仙台塩釜港港湾計画書(案)

— 軽易な変更 —

平成22年4月

仙台塩釜港港湾管理者
宮 城 県

仙台塩釜港港湾計画位置図(仙台港区)

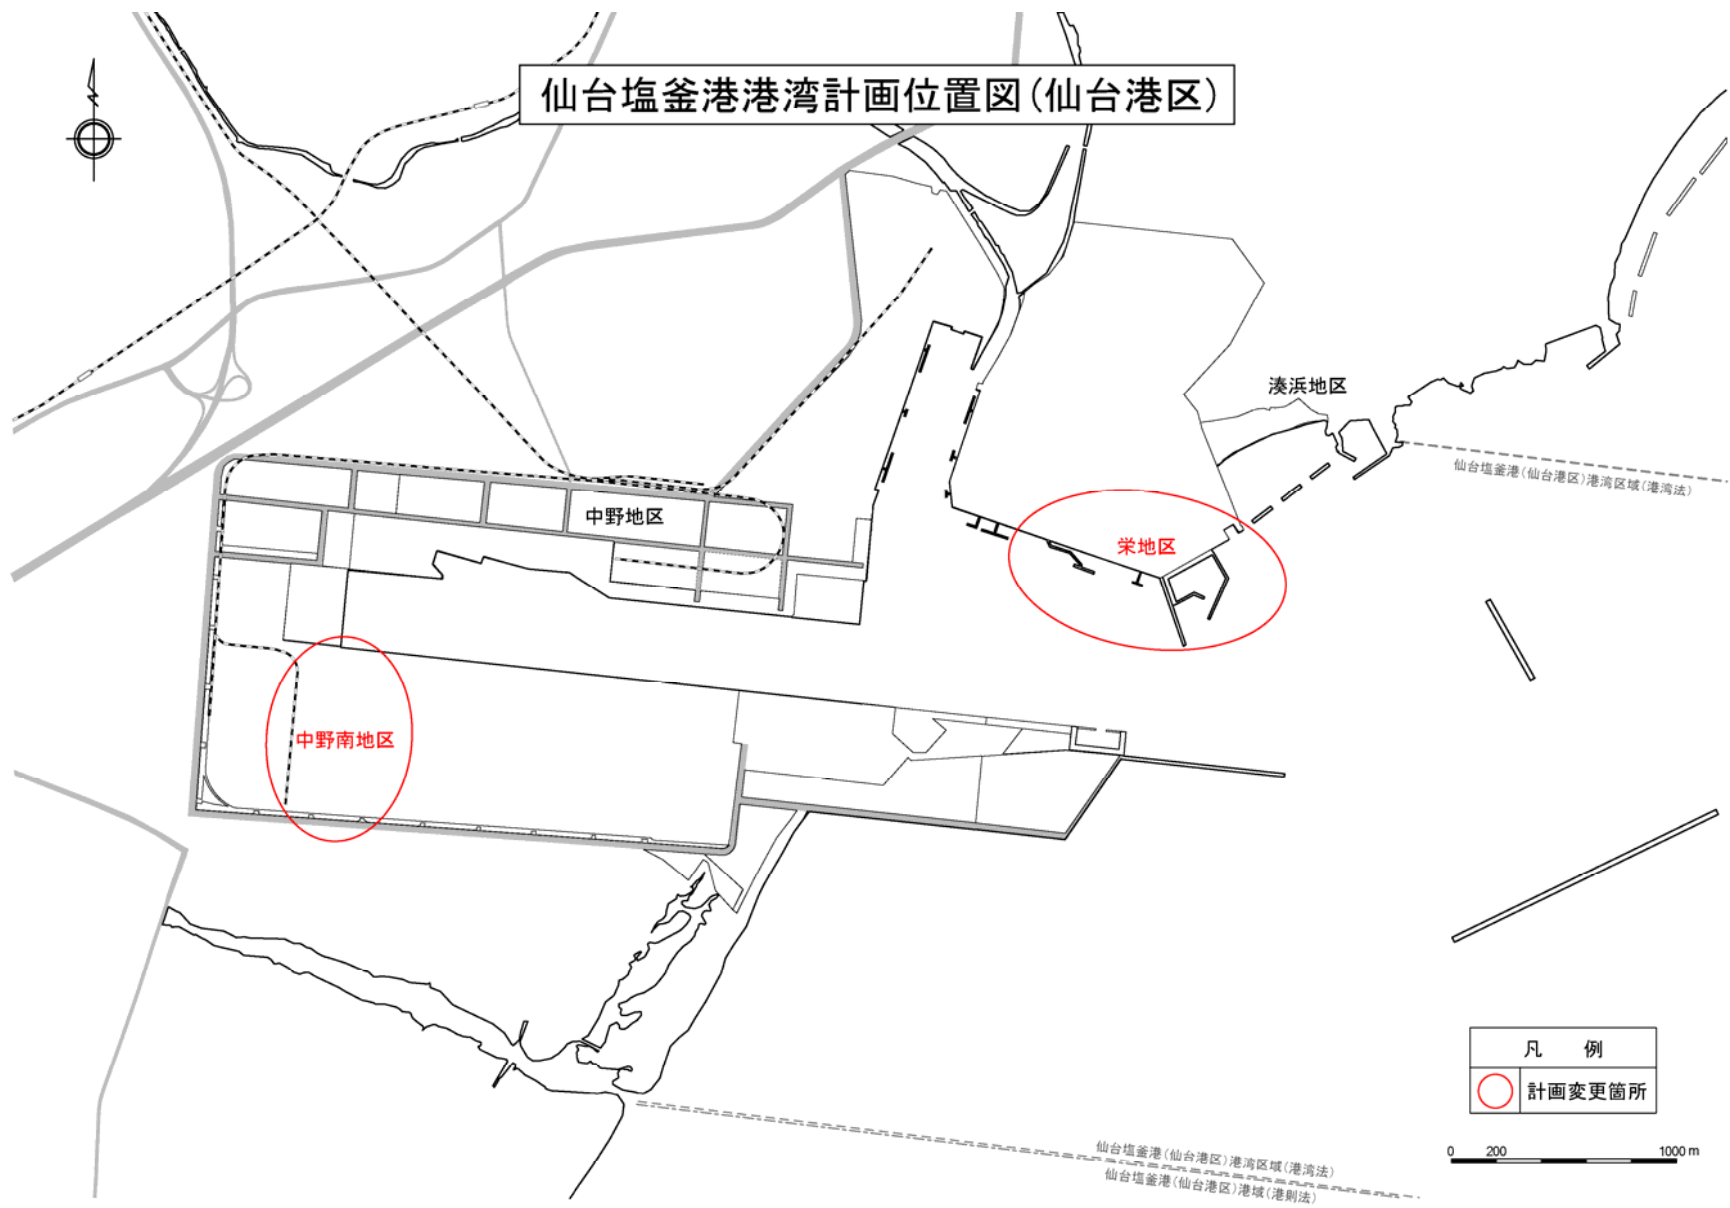
- 1 立地企業の要請に対応するため、仙台港区栄地区において、危険物取扱施設計画等を変更する。
- 2 ポートサービス船等の収容における安全性と利便性の向上を図るため、仙台港区栄地区において、小型船だまり計画を変更する。
- 3 貨物船、官公庁船及び作業船等の待機、物資補給等に対応するため、仙台港区中野南地区において、既存施設を有効利用し、物資補給等のための施設及び臨港交通施設等を計画する。
